## 「久慈川水系河川整備計画（変更原案）」に対する意見

久慈川水系河川整備計画大臣管理区間（変更原案）

### 概略図

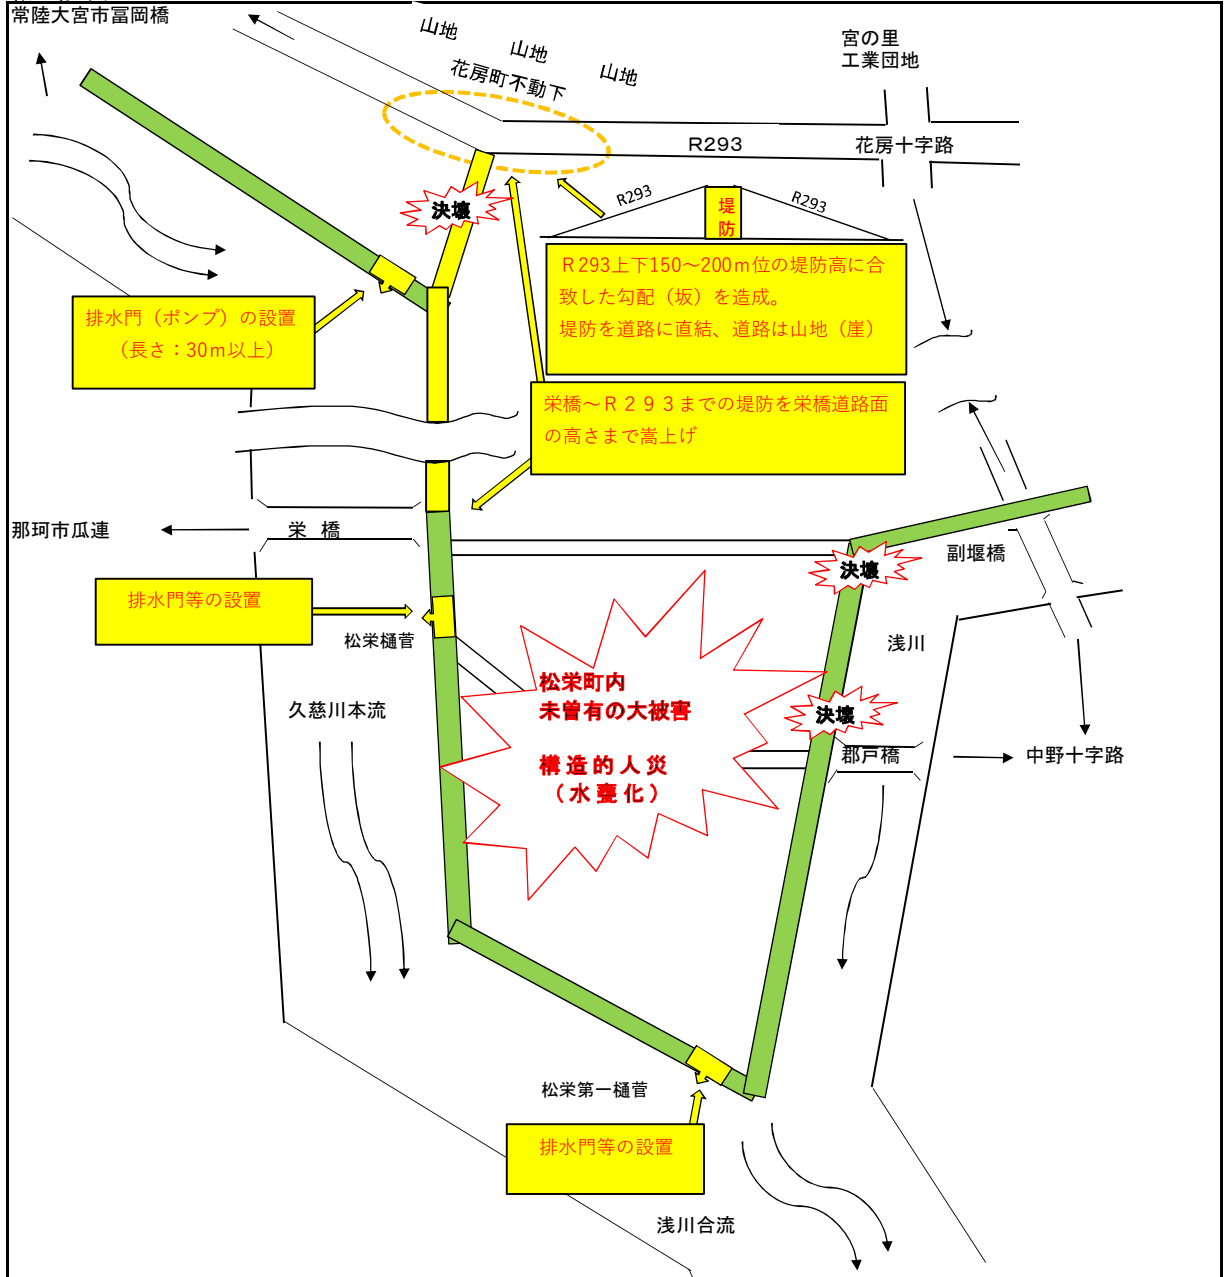
1. 上流6~7kmの本流堤防決壊が国道293が導水路となり、かつて霞堤であった花房町の上流部分が本堤防化され濁流が本流に戻流できなくなり、またR293直結の旧堤防が本堤より低いため越水決壊し常陸太田市花房・新地・松栄町に流入し大被害となった。特に最下部の松栄町は本流堤防・浅川堤防に囲まれ水氾化となり大被害となった。
2. 濁流は浅川合流地点まで流れ込み4~5mの水位となり両堤防に囲まれた松栄町内は濁流が排出されず水氾化となり、そして渦巻逆流し浅川堤防が決壊する等、想定外の事象が起き町内は未曾有の大被害となった。

1. 栄橋から花房不動下国道293までの約4km弱の堤防の嵩上げを栄橋道路面の高さ(約1.5m)で実施する。
2. 花房不動下国道293の堤防直結部分を上下150~200の距離を嵩上げ堤防の高さまで勾配を確保し、道路を山地部分に直結する。かつて霞堤であった部分に大きな排水門等を設置する。**(洪水濁流を完全堰き止め本流に戻す。)**
3. 今回松栄町内の2樋管は濁流排水には全く役に立たず、この両樋管部分に大きな排水門等を設置し水氾化を防止する。
4. 砂利採取を目的とし川底を整備して以後60年以上経過している。堆積物も多くなり川底が上がり、そして川幅中央までの竹木等が水流に
